KERKSTRAATCOMITÉ

16 december 2011

Betreft: zienswijze ontwerp bestemmingsplan (BP) zuidelijke binnenstad,

## ZIENSWIJZE

#### **Prinsengracht ziekenhuis (OLVG) Prinsengracht 767-769 en Kerkstraat 110-126.**

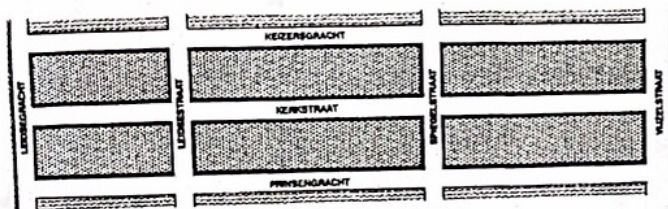
Al een aantal jaren heeft het Prinsengracht ziekenhuis bouwplannen gemaakt voor de deels monumenten en het deels dichtbouwen van open ruimten.

Onlangs heeft het bestuur van het OLVG besloten van de bouwplannen af te zien om financiële reden ten gevolge van bezuinigingen in de zorgsector. De bestaande druk bezochte polikliniek en diagnostisch centrum wil het OLVG blijvend voortzetten. In 2012 wordt een nieuwe eigenaar/projectontwikkelaar gezocht, die rendabele plannen ontwikkelt met behoud van de polikliniek. De bestemming GD2 geldt voor het hele blok van het Prinsengracht ziekenhuis. De functie wonen is niet toegelaten. Deze beperking in de bestemming zou wel eens een belemmering kunnen zijn voor de herontwikkeling.

Wij pleiten ervoor de functie wonen op deze plek in het BP mogelijk te maken.

Wij stellen voor de bouwhoogte op het nu nog onbebouwd terrein aan de Kerkstraat lager toe te staan dan zelfs de minimale hoogte van 9 m. De reden is dat ter plaatse midden op de openbare ruimte van de Kerkstraat een zonnige zit- en speelgelegenheid is. Deze lichte oase zou deze kwaliteit moeten behouden en niet door de schaduw van hoge nieuwbouw mogen verdwijnen.
